**2023\_CBS\_05790 2023/80002 R - Positief stedenbouwkundig attest - Leebeekstraat-Maaltemeers - Goedkeuring**

## POSITIEF STEDENBOUWKUNDIG ATTEST

## Stedenbouwkundig attest nr. 2023/80002

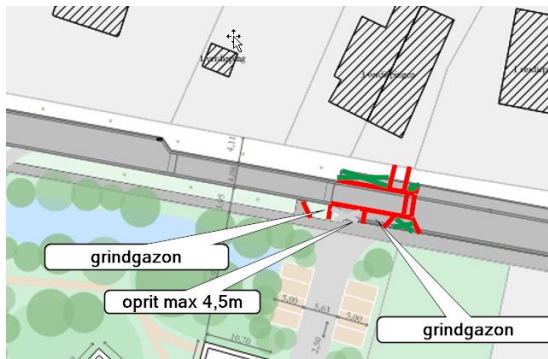
Er wordt één haakse aansluiting op de Leebeekstraat voor voetgangers en fietsers met een maximale breedte van 2 meter toegestaan. De overige breedte die nodig is voor de brandweer is uit te voeren in grindgazon.

Voor de oprit naar de parkeerzone dient het plateau met éénzijdige asverschuiving in Maaltemeers aangepast te worden. Hierbij wordt de éénzijdige asverschuiving langer gemaakt zodat de volledige oprit uitkomt op het ingesnoerde deel van de rijweg en dat er ten oosten van de oprit een bijkomende boom aangeplant kan worden. De oprit wordt beperkt tot 4,5m breedte in betonstraatstenen en de resterende breedte die nodig is voor de brandweer wordt uitgevoerd in grindgazon.
